**– VORLÄUFIGE ÜBERSICHT –****1. Befreiungsantrag**

Gestaltungssatzung Kernstadt Remagen, Teilgebiet „Einkaufszone“  
Errichtung einer Balkonanlage

**Links: Auszug aus dem Bauantrag mit Anmerkungen der Verwaltung (in Rot)**

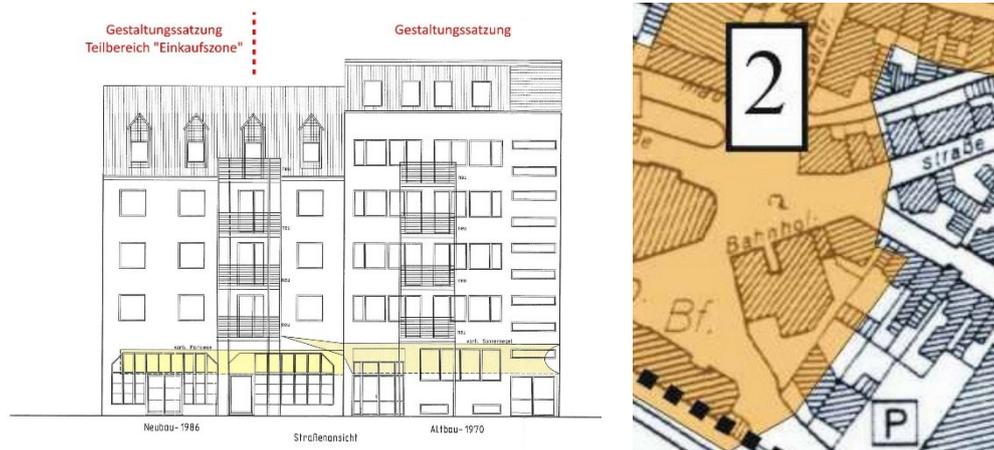
Balkone und Erker sind im Bereich „Einkaufszone“ ebenso wie im Bereich „Milchgasse/Kirchstraße“ auf der straßenzugewandten Fassadenseite unzulässig. In den übrigen Bereichen können sie hingegen als Gliederungselement eingesetzt werden, sofern sie im proportionalen Verhältnis zu anderen Öffnungen / Fenstern bzw. zur Gesamtgliederung der Fassade stehen (§ 10 Abs. 2 Gestaltungssatzung).

Das Gesamtgebäude besteht aus zwei Abschnitten, von denen lediglich der jüngere Teil im Teilbereich „Einkaufszone“ liegt; der geplante Balkon am Altbau liegt noch innerhalb der Gestaltungssatzung, unterliegt jedoch nicht mehr den besonderen Regelungen der „Einkaufszone“.
